改善箇所説明図

改善の内容

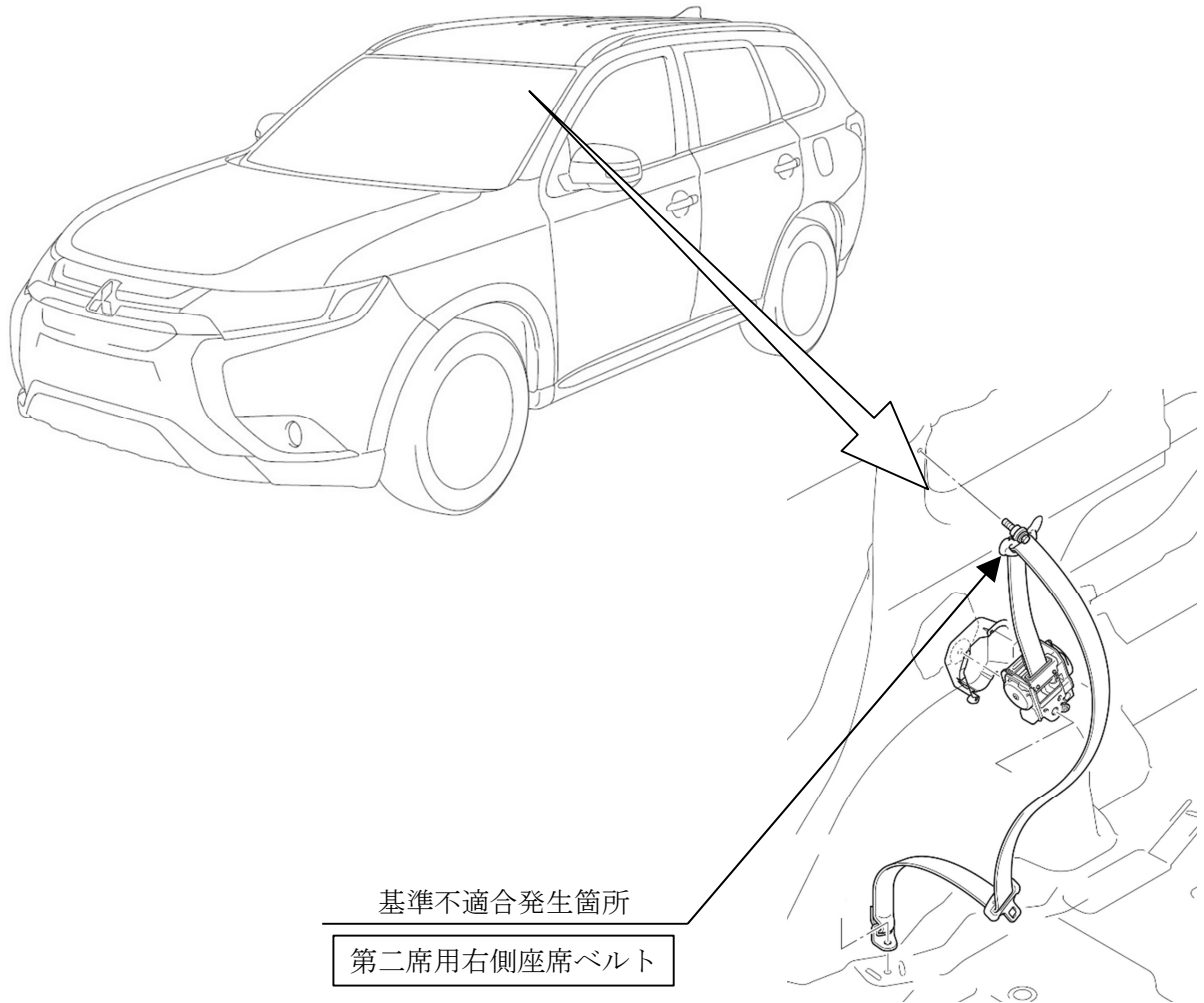
第二席用右側座席ベルトにおいて、製造工程内の部品管理が不適切なため、左側座席ベルト用の部品を組み込んだものがある。そのため、衝突時に座席ベルトの引き出し性が悪化し、乗員の保護性能が低下するおそれがある。

注：図中の 内は、点検し交換する部品を示す。

全車両、第二席用右側座席ベルトを点検し、異品が組み込まれている場合は、座席ベルトを良品と交換する。

識別：運転者席ドアチェッカーのヒンジにあるピン頭部(車両上側)に、白または黄色ペイントを塗布する。
